SERVICE INFO

偏向プーリーの違い

ガソリンエンジンとディーゼルエンジンのテンションユニットアセンブリ 534 0243 10

メーカー：メルセデス・ベンツ

画像 1：テンションユニット 534 0243 10

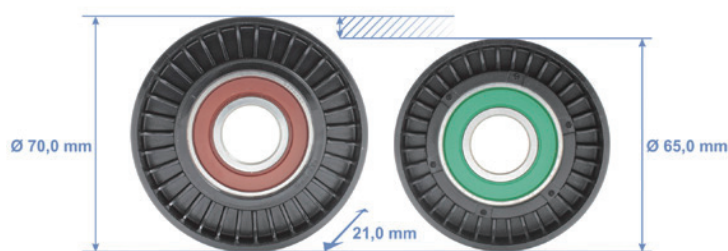
テンションユニットアセンブリは、標準では、ガソリンエンジン専用の偏向プーリー付きで取り付けられています。

上記のディーゼルエンジンでアセンブリを使用するには、左側の偏向プーリー 532 0404 30 を偏向プーリー 532 0406 30 (画像 1) に交換する必要があります。

ディーゼルエンジン向けの偏向プーリー 532 0406 30 は、偏向プーリー 532 0404 30 (画像 2) よりも直径が小さいです。

ディーゼルエンジン向けの偏向プーリーはアセンブリに含まれておらず、別途注文する必要があります。

自動車に取り付ける前に、正しい偏向プーリーがテンションユニットアセンブリに取り付けられていることを確認してください！
